**MIASTO ZAMOŚĆ**

**WYJAŚNIENIA NR 2 ORAZ ZMIANA NR 5  
TREŚCI SPECYFIKACJI WARUNKÓW ZAMÓWIENIA**

Dotyczy: postępowania o udzielenie zamówienia publicznego pod nazwą **Rozbudowa ogrodu zoologicznego w Zamościu – budowa budynku i wybiegu dla pingwinów wraz z zagospodarowaniem i uzbrojeniem terenu**, prowadzonego w trybie podstawowym na podstawie art. 275 pkt 1 ustawy Prawo zamówień publicznych.

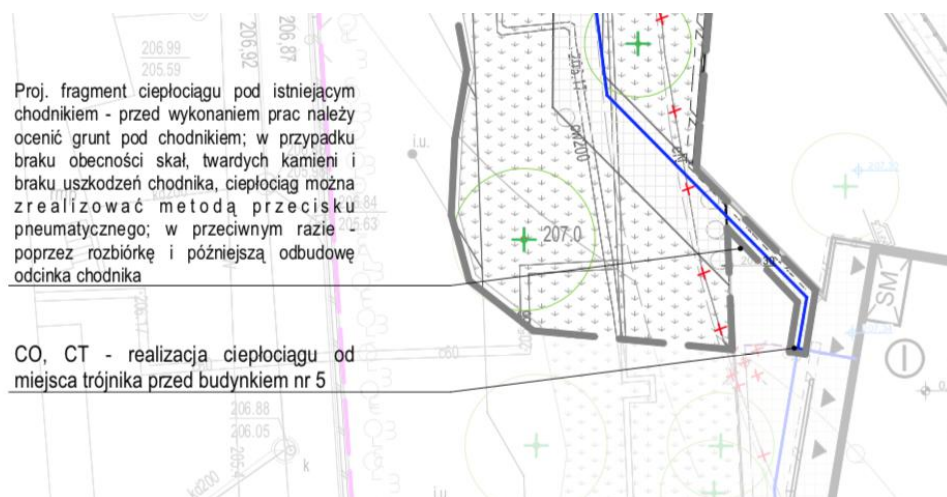
Zwracam się z prośbą o uzupełnienie dokumentacji o karty doboru central wentylacyjnych.

Zgodnie z ustawą Prawo zamówień publicznych w procedurze udzielania zamówień publicznych nie wolno przedstawiać kart producentów.

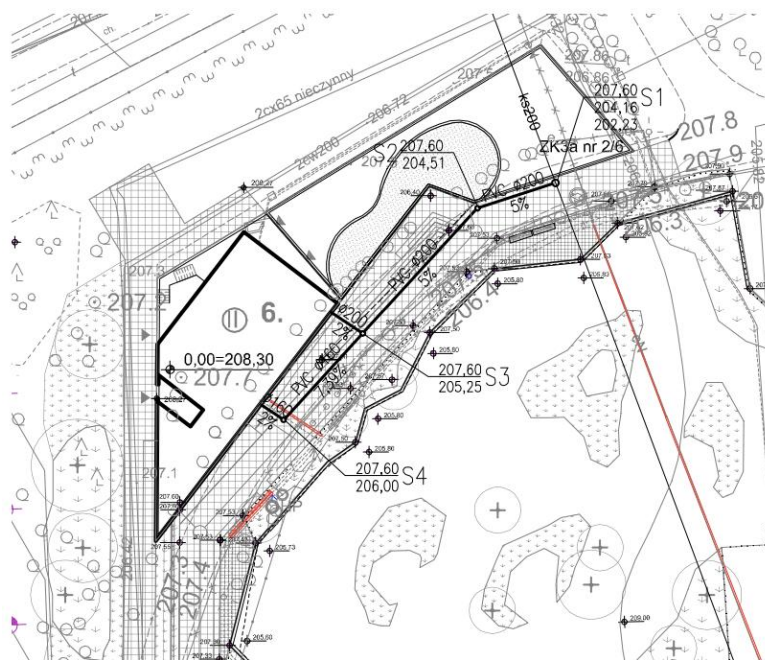
Zwracam się z prośbą o określenie miejsca włączenia przyłącza ciepłowniczego (określenie zakresu „odkąd”);

W projekcie jest zapis dot. wykorzystania wody deszczowej do nawadniania zieleni. Gdzie ma być gromadzona woda deszczowa? Brak rysunków kanalizacji deszczowej/profilu przyłączy.

Zgodnie z rys. ZOO\_PZT\_PBW\_104. Poniżej wyciąg z rysunku.

W części zamierzenia dotyczącej pingwinów nie ma gromadzenia wody deszczowej.

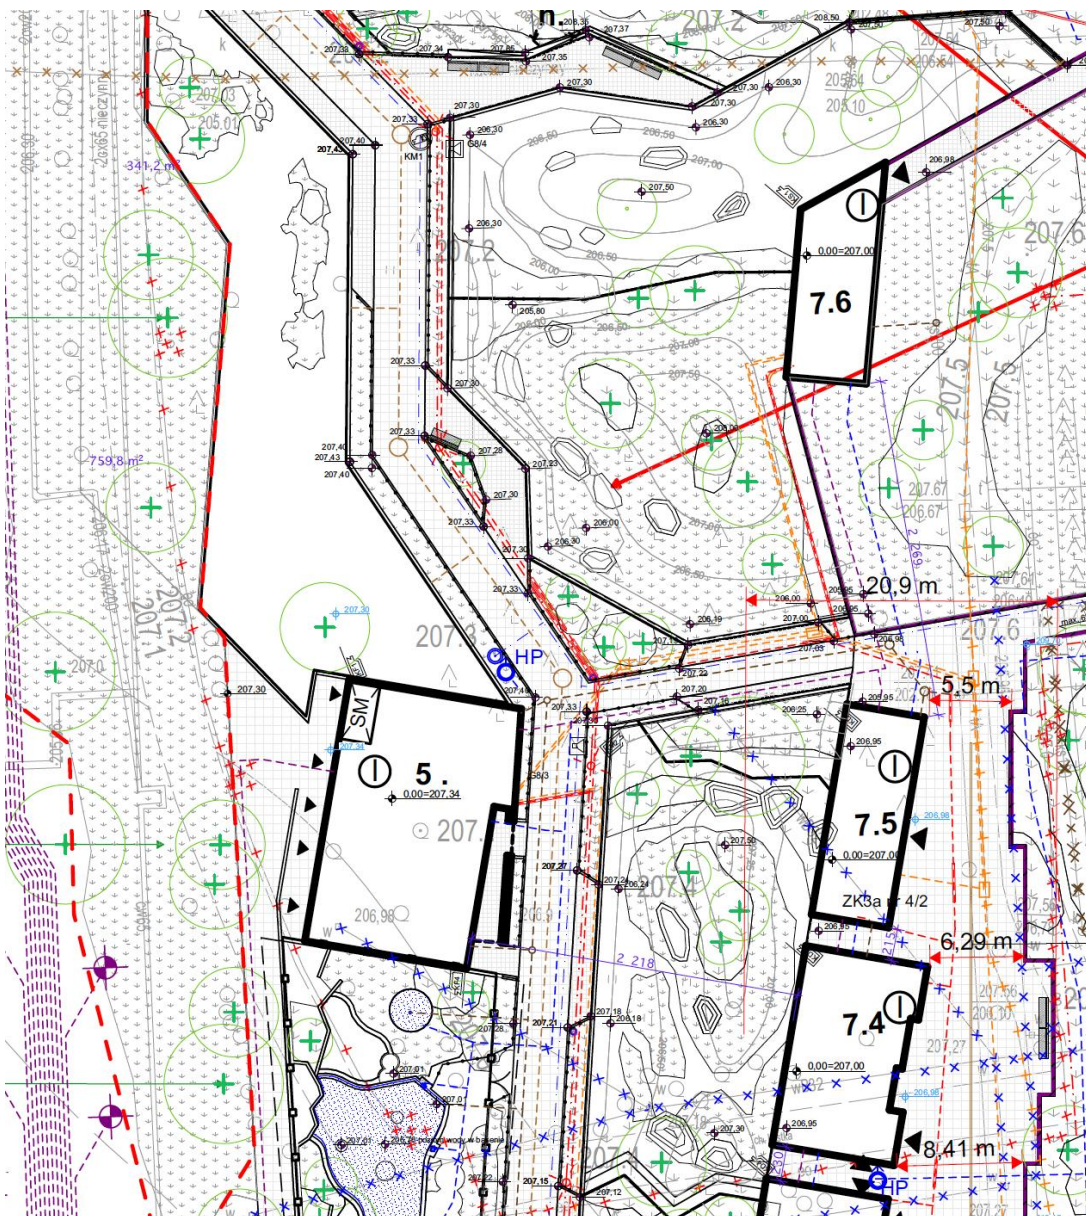
Czy studnia S1, do której mamy włączyć przyłącze kanalizacji sanitarnej jest studnią istniejącą?

Dokumentacja powykonawcza. Dokumentacja projektowa.
